Position des habitants sur l'ensemble des tracés du métro aux Longs Champs

Complément au projet “Habitant”
présenté le 27 janvier 2009 dans le
cadre de la concertation sur le métro
aux Longs Champs

Collectif « Sauvons les Longs Champs »

Association « Vivre aux Longs Champs »

Figure 2 - Schéma de positionnement des habitations et du viaduc

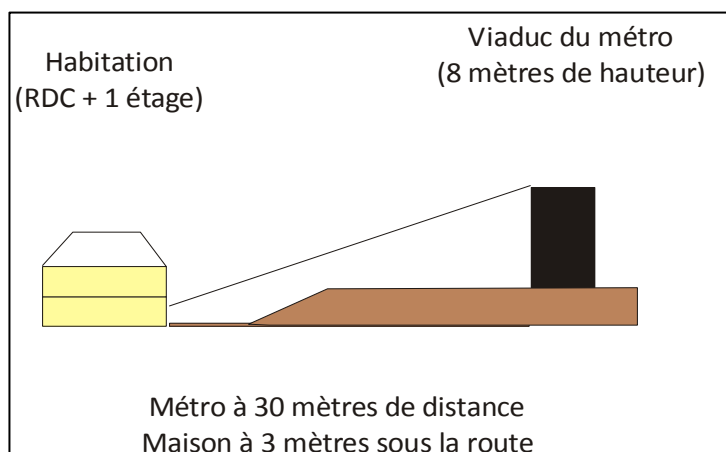
Le tablier du viaduc d'un métro aérien serait situé à une hauteur de 5 mètres environ, ce qui place les passagers des futurs rames à une hauteur de plus de 7 mètres du sol.

La conséquence pour les riverains est directe : le métro surplomberait les maisons de plus de 10 mètres, **soit la hauteur d'un immeuble de 3 étages**. De plus, la distance entre le viaduc et les habitations serait par endroit de 25 mètres, c'est-à-dire équivalent à la longueur d'un terrain de tennis.

Le point haut de l'avenue a également pour effet d'accentuer la hauteur du viaduc. Ce point a été clairement identifié dans le dossier d'étude urbanistique² réalisé par l'Atelier de l'île.

Figure 7 - Extrait du projet « Urbaniste »

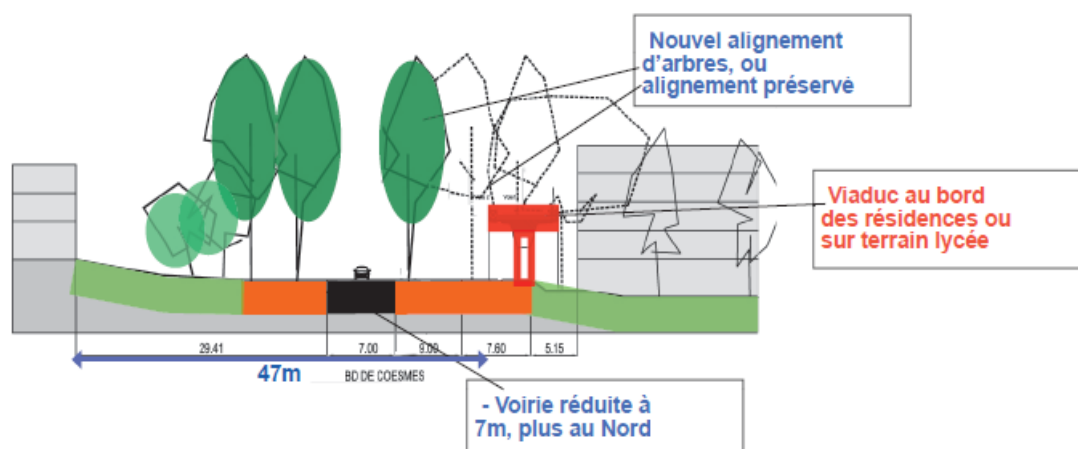
De plus, la mise en place d'un viaduc sur la partie sud de l'avenue telle que proposé dans les projets « Urbaniste » et « Transporteur » font passer le métro à **7 mètres des pignons des résidences d'habitation de l'INSA³**, soit une grosse dizaine de mètres des premières chambres, située derrière les salles de bain.

Ces pignons, dits aveugles, sont constitués principalement d'escaliers et de salles de douches. Il s'agit donc de véritables caisses de résonnances acoustiques très pénalisantes pour le repos des étudiants, particulièrement dans le cadre de ces constructions mal isolées phoniquement (les rénovations ayant eu lieu ces dernières années s'étant focalisées sur l'isolation thermique, ce qui est une approche très différente).

De plus, il convient de noter que les résidences INSA étant de biais par rapport à l'avenue, les chambres étudiantes seront donc en partie orientées vers le futur viaduc.

Figure 11 - Louis Guilloux, un lycée sacrifié ?

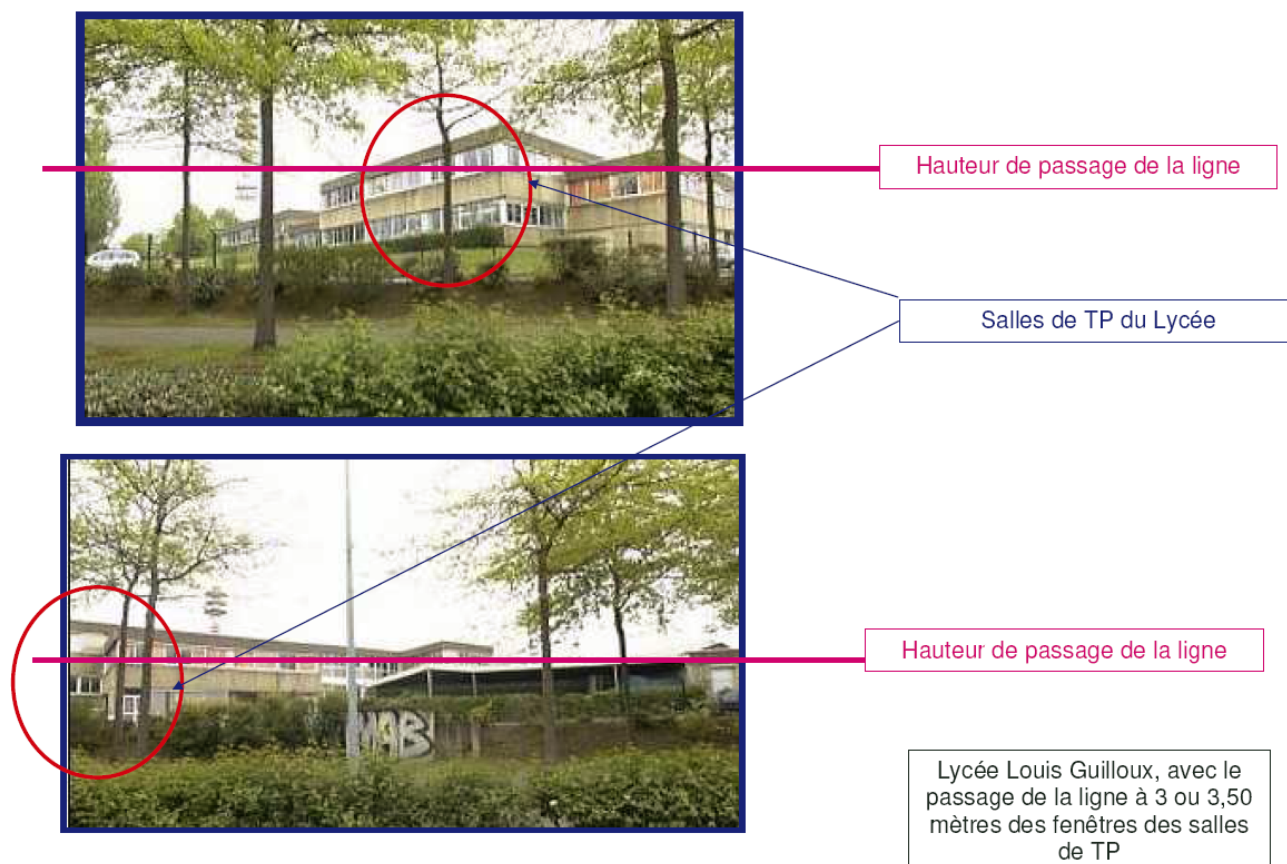
Le viaduc passerait également à moins de 3 mètres des salles de TP du lycée Louis Guillou. Le passage du métro en aérien ne pourrait donc se faire sans conséquence sur la qualité de l'enseignement.

Figure 12 - Extrait du projet urbaniste

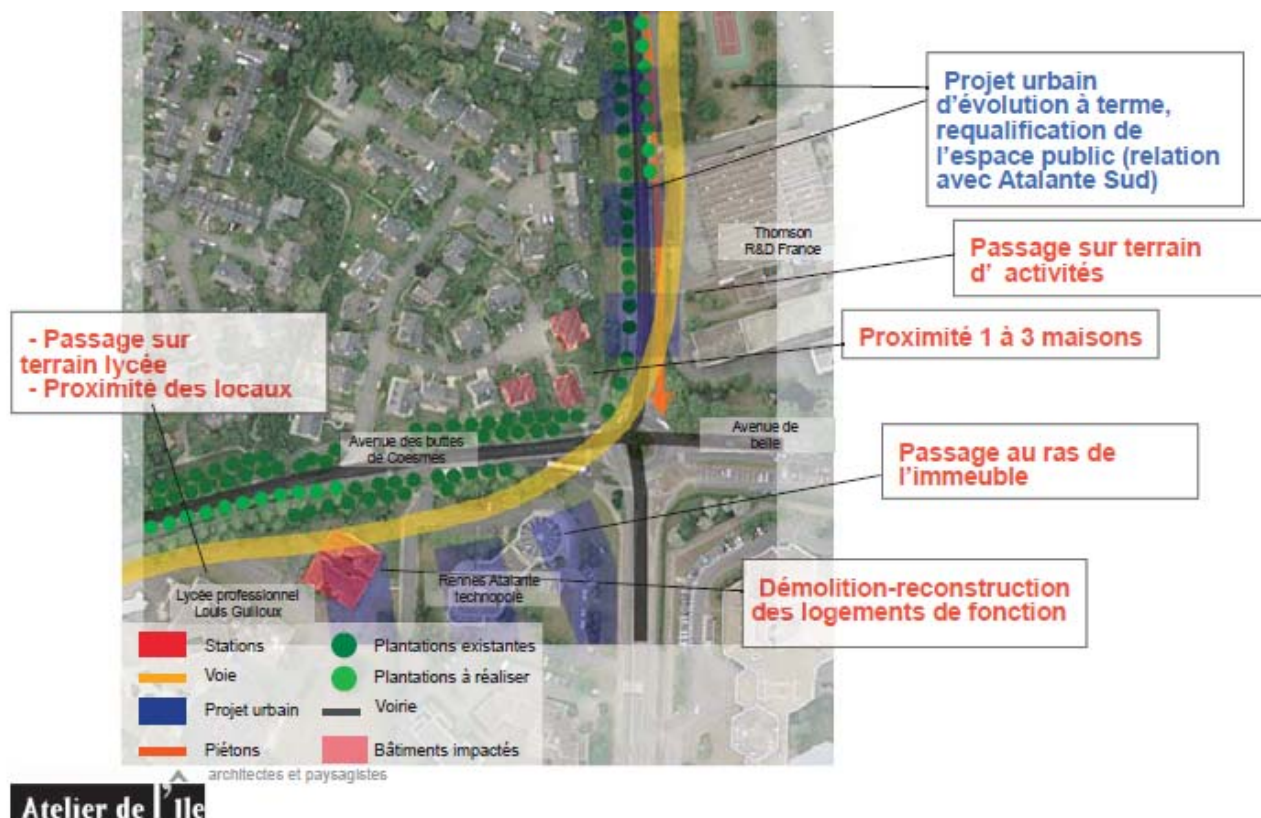
Le projet défendu par l'Atelier de l'île (projet « Urbaniste ») propose de faire tourner le métro en aérien rue du Clos Courtel (cf. Figure 12 - Extrait du projet urbaniste). Ce faisant, des nuisances supplémentaires sont générées par rapport au projet « Transporteur ».

Ce virage fait passer le métro à très grande proximité de maisons : jusqu'à seulement 7 mètres entre le viaduc et la maison la plus proche.

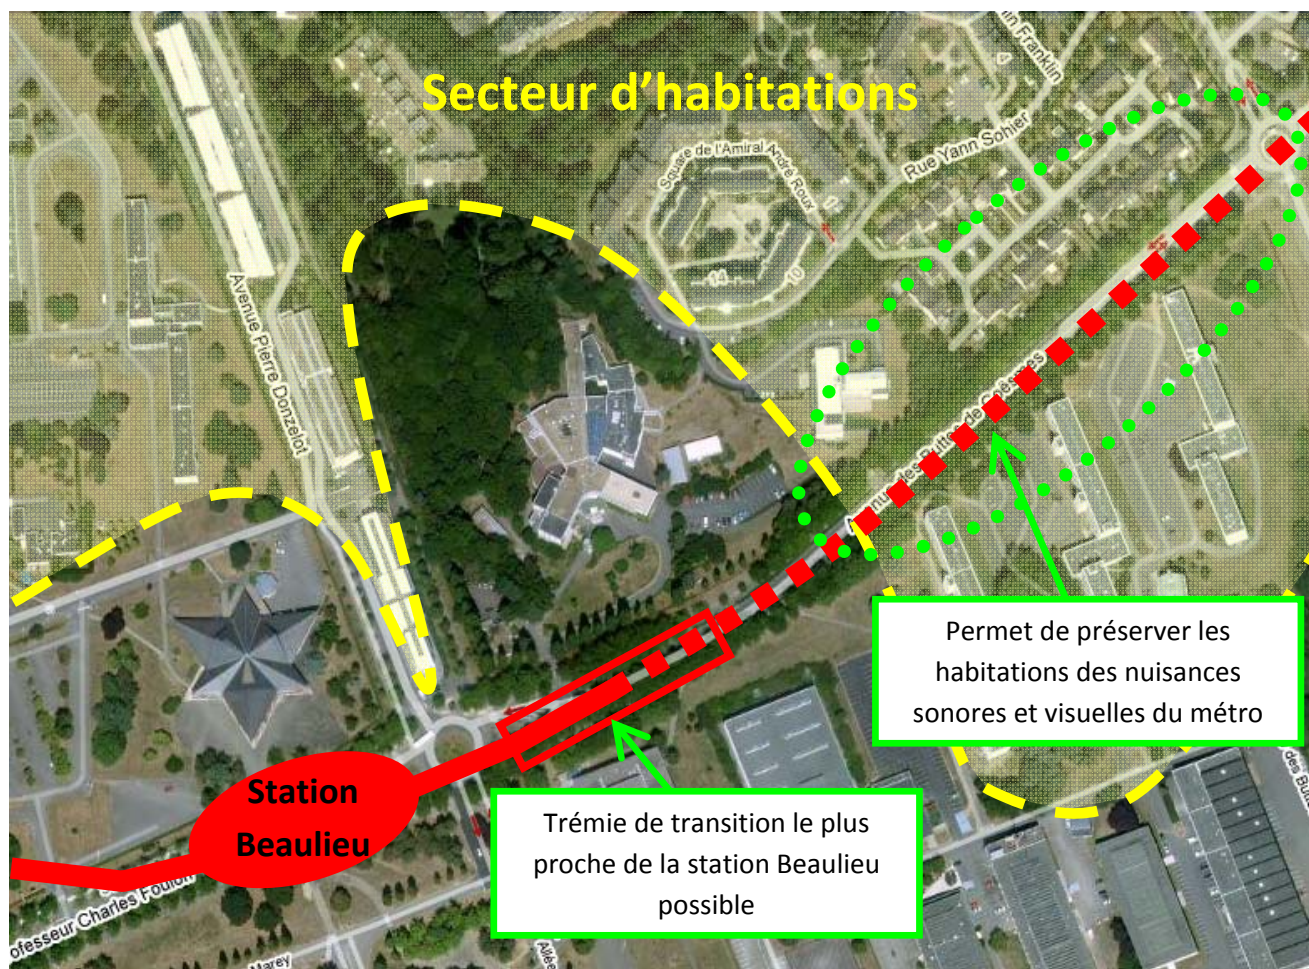
Pour limiter au maximum les nuisances sonores et visuelles, ainsi que l'impact sur l'aspect et la symétrie de l'entrée de la ville constituée par les Buttes de Coësmes, il nous paraît indispensable que la trémie de transition soit la plus proche possible de la station Beaulieu.

Figure 19 - Cheminements piétons d'accès à la station Belle Fontaine

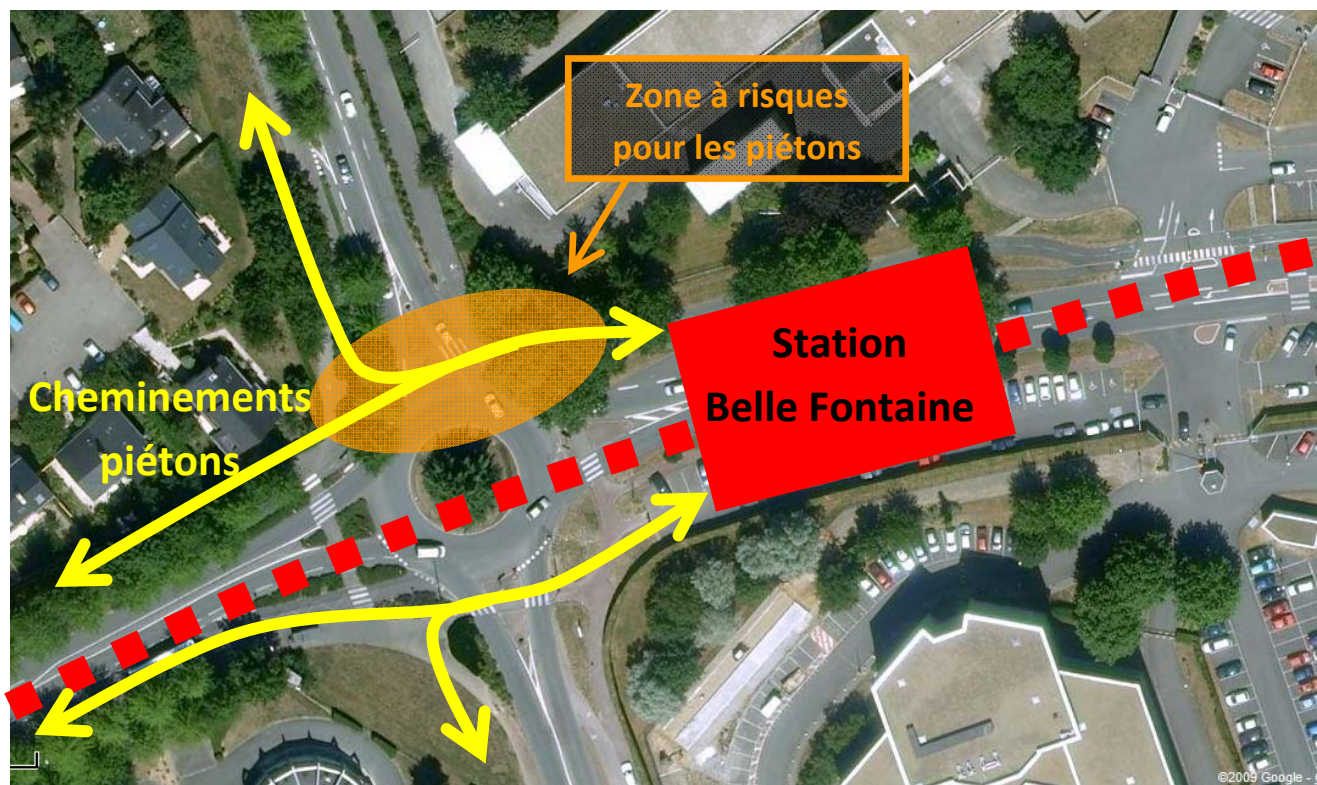
La position de la station Belle Fontaine, quelle que soit l'insertion, présente un risque non négligeable pour l'ensemble des piétons provenant du quartier des Longs Champs.

Positionner une station de métro entre Orange Labs (ex. CCETT) et Thomson obligerait les usagers provenant du quartier des Longs Champs à traverser cette artère très fréquentée (cf. Figure 19 - Cheminements piétons d'accès à la station Belle Fontaine).

Figure 20 - Fréquentation des rues par les voitures (extrait du dossier d'intégration urbaine et paysagère)

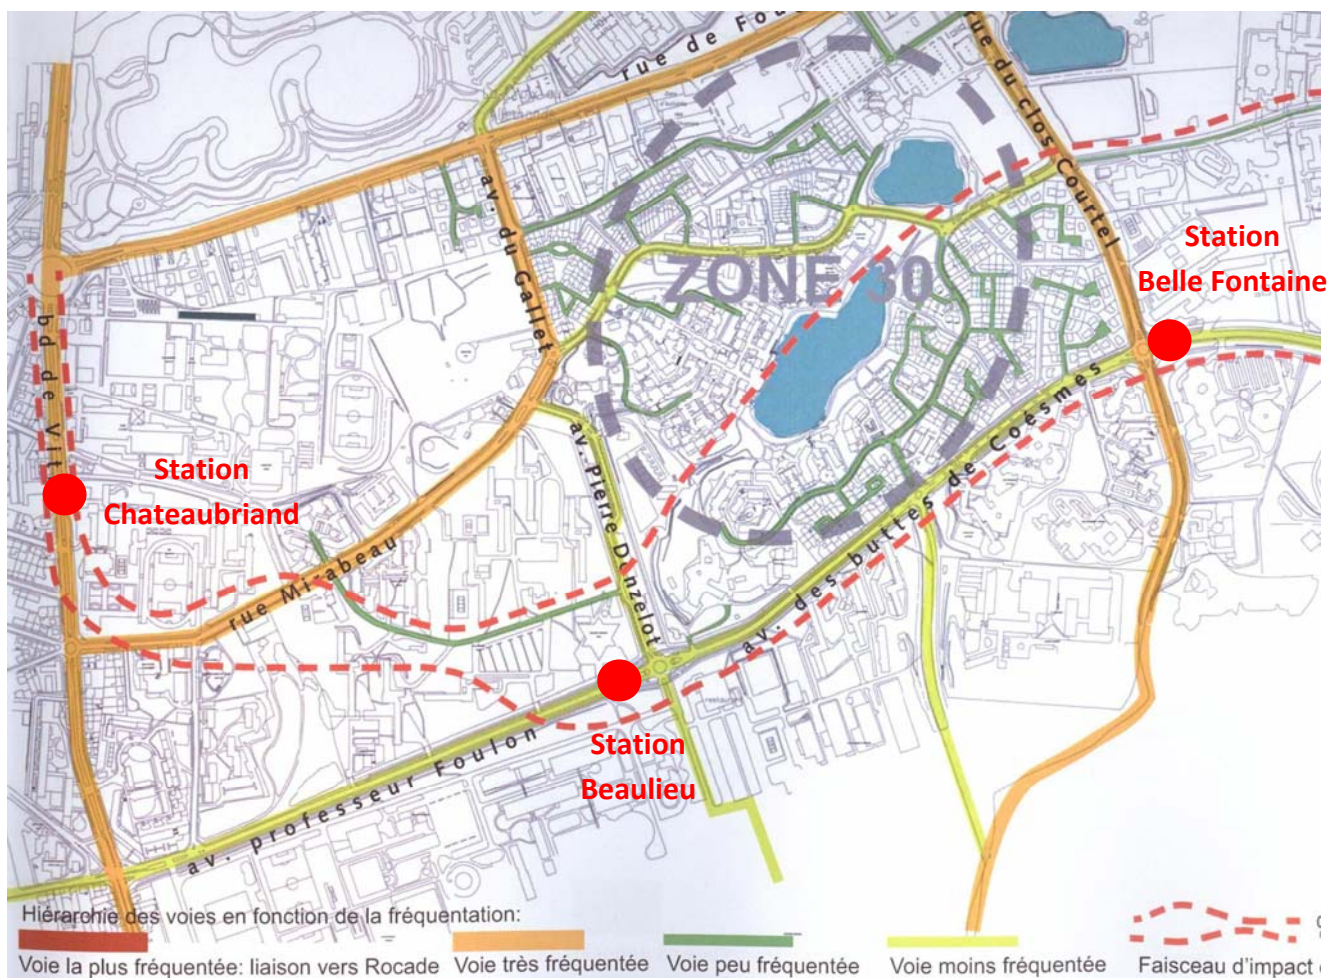
En effet, la rue du Clos Courtel n'est pas adaptée à la quantité de voiture y circulant (cf. Figure 20 - Fréquentation des rues par les voitures (extrait du dossier d'intégration urbaine et paysagère) page 31). Cette forte circulation est générée par la zone Atalante et son accès principal situé rue du Clos Courtel.

Figure 21 - Proposition d'évolution de la circulation autour d'Atalante

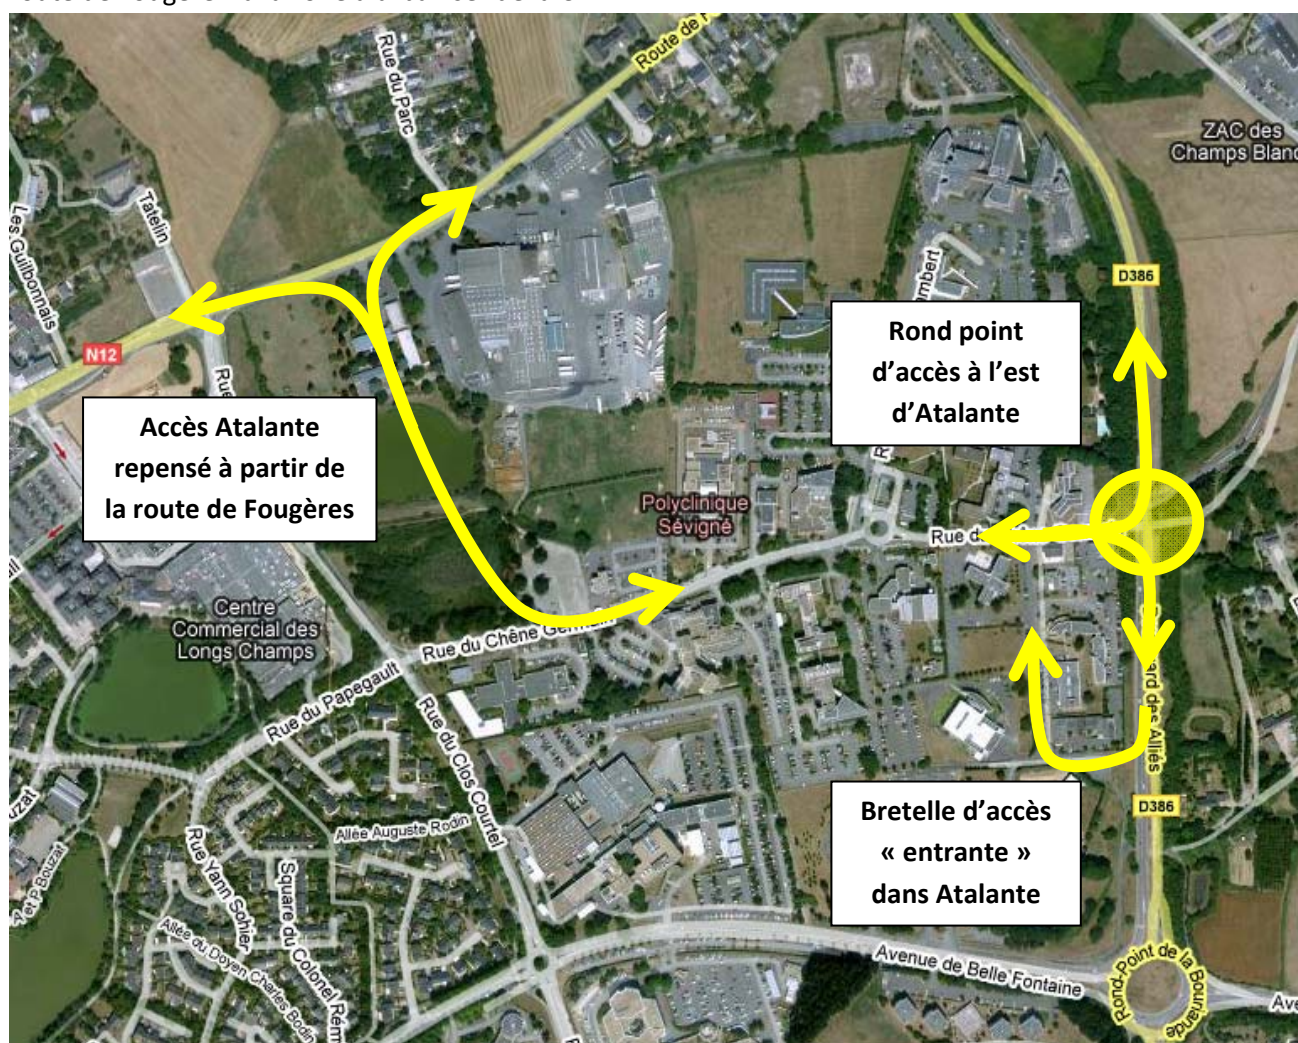
La seule solution efficace pour limiter les risques piétons est de repenser l'ensemble de la circulation automobile dans la zone Atalante.

Une première solution serait d'ouvrir de manière efficace l'accès à Atalante par le boulevard des Alliés. Deux solutions sont envisageables :

1. Solution court terme : un accès uniquement dans le sens entrant sous forme de bretelle entre le boulevard des Alliés et la partie nord d'EDF.
2. Solution moyen terme : un accès, sous forme de rond point par exemple, à l'intersection du boulevard des Alliés et de la rue du Chêne Germain

Une deuxième solution, à plus long terme, serait de repenser l'accès nord de la ZAC d'Atalante à partir de la route de Fougère via la zone à urbaniser de la CAR.

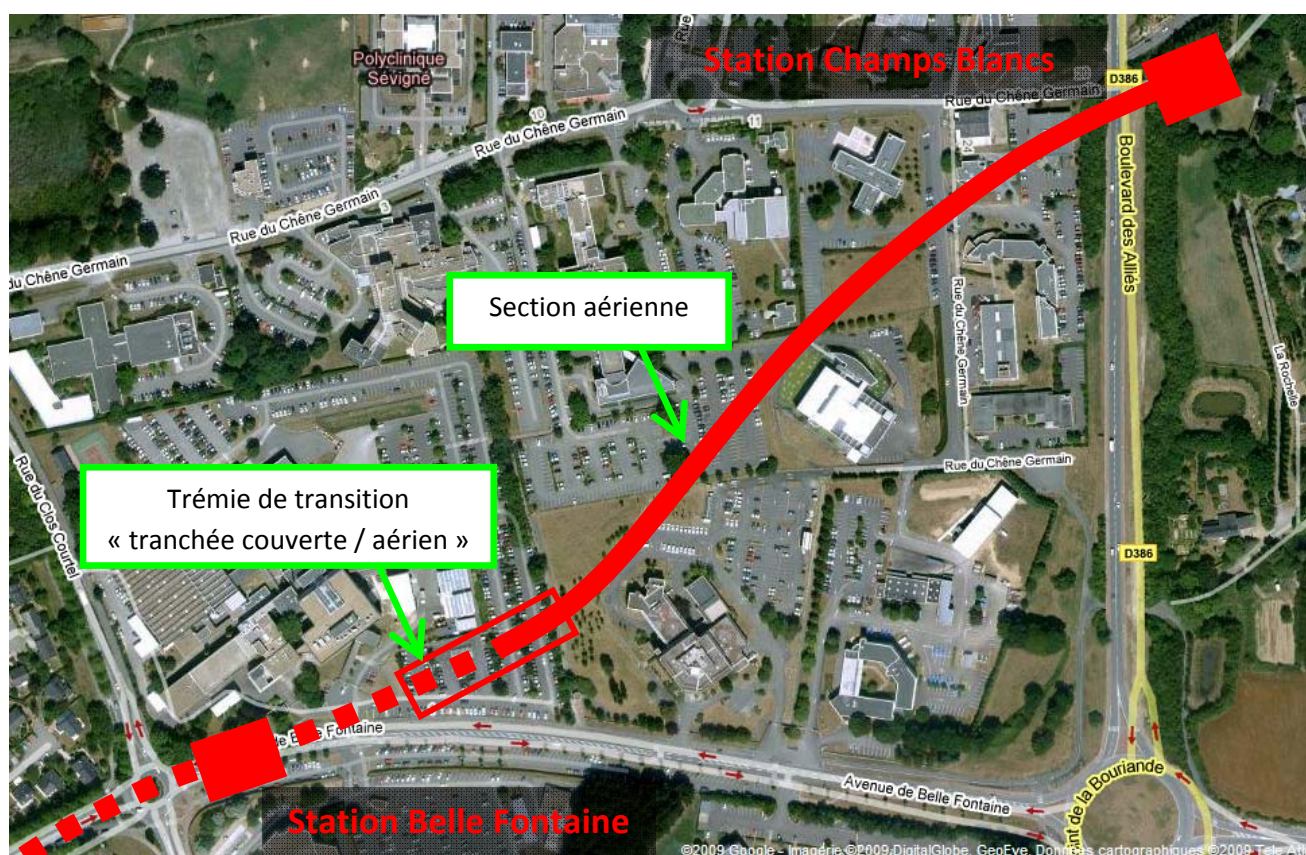
Une variante possible de tracé serait de faire sortir de terre le métro après la station Belle Fontaine.

- Moins de tranchée couverte : limite les coûts
- Possibilité de mise en scène de la sortie de terre du métro au sein de la technopole d'Atalante

- Emprise de la trémie sur le parking de Thomson. En partie compensée par la proximité de la station de métro, limitant l'usage de la voiture.
